COMANDO EN JEFE DE LAS FUERZAS ARMADAS DE LA NACION
UNIDAD OPERATIVA DE CONTRATACIONES Nº 1
Jefatura
*****

ACLARATORIA 02:

En el marco del Llamado de la **Contratación Directa Nº 49/2016,** para el "**SERVICIO DE CABLEADOS DE RED INFORMATICA**" ID: **318806**, está UOC a modo de aclarar ciertas consultas realizadas establece lo siguiente:

Plano de la DIMABEL en donde se implementara el cableado de red informático.

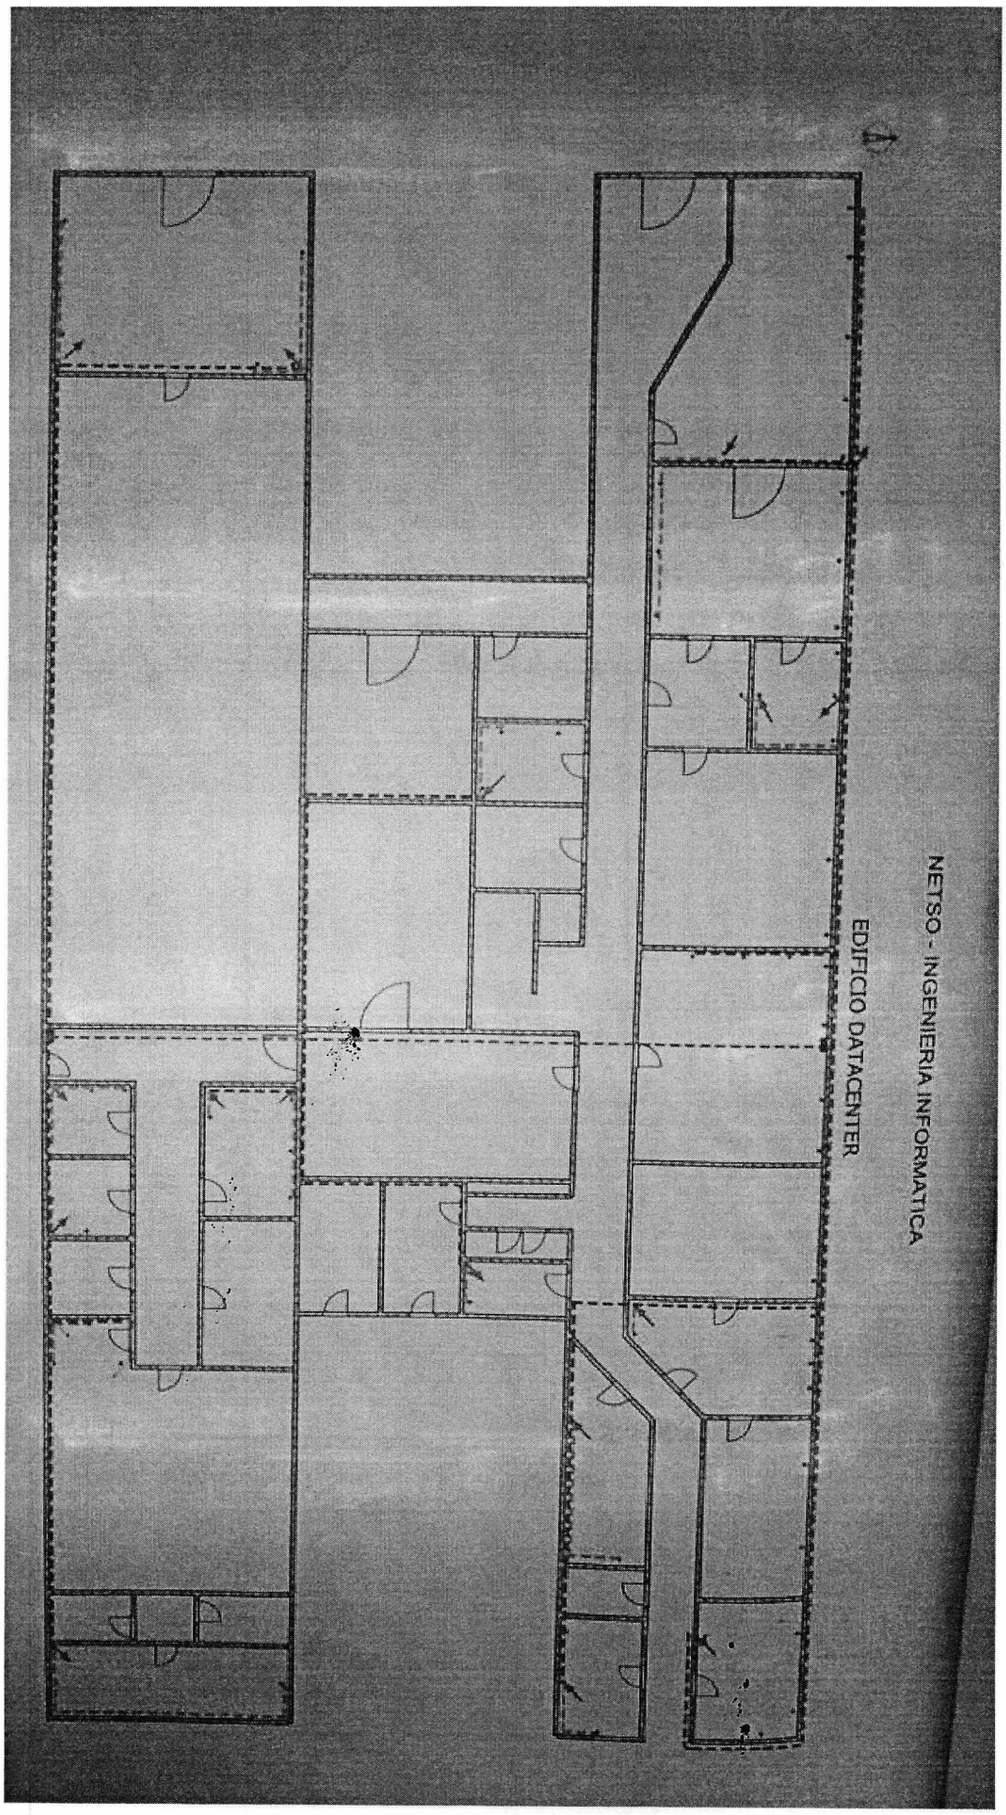
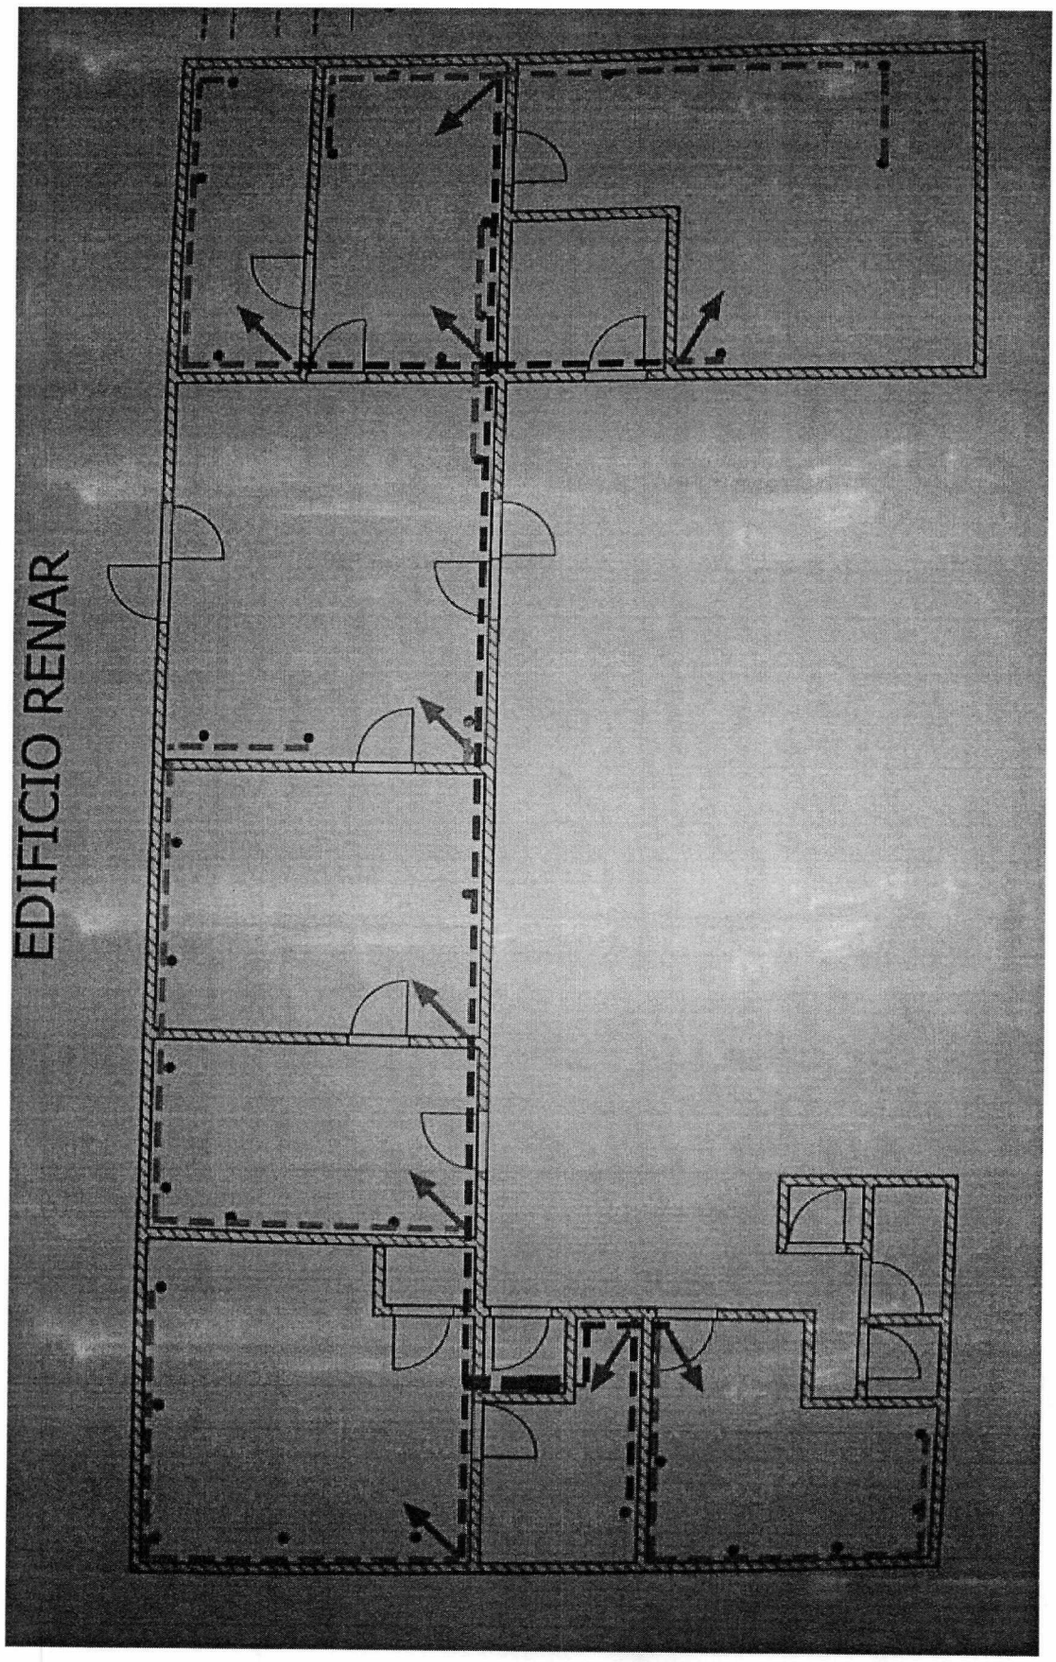
Plano a escala de la disposición del cableado estructurado ¿Se nos podría facilitar en un plano el recorrido necesario del cableado estructurado y la disposición de los puestos de trabajos así como la ubicación del data center, de manera a tener un panorama exacto del tiempo de trabajo? Preferentemente si fuese posible plano en archivo *dwg (archivo CAD).

Anexamos planos del edificio de la Institución para el cableado de red Informática pero en formato JPG.
